СП 107.13330.2012

Теплицы и парники

ИЗМЕНЕНИЕ №1 К СП 107.13330.2012
«СНИП 2.10.04-85 ТЕПЛИЦЫ И ПАРНИКИ»

Изменение № 1 к СП 107.13330.2012 «СНиП 2.10.04-85 Теплицы и парники»

Профиль покрытия и схемы распределения снеговой нагрузки

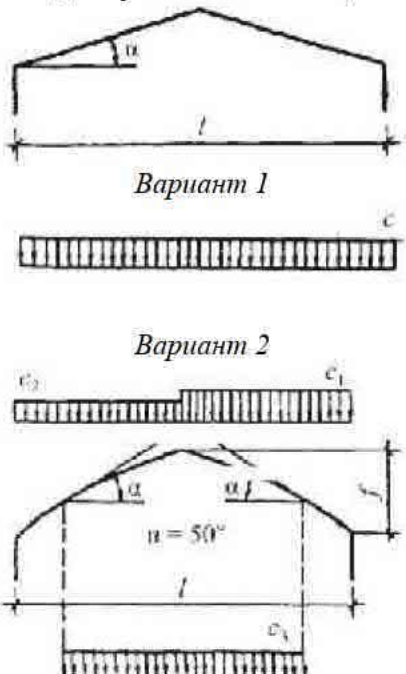
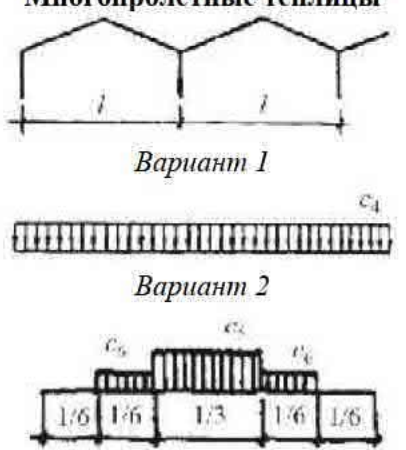
Коэффициент перехода отвеса снегового покрова на горизонтальной поверхности земли к нормативной нагрузке на покрытие теплиц и схемы распределения снеговой нагрузки необходимо принимать по приложению А. Расчетная снеговая нагрузка на покрытие теплиц должна приниматься с коэффициентом надежности по нагрузке 1,4;».
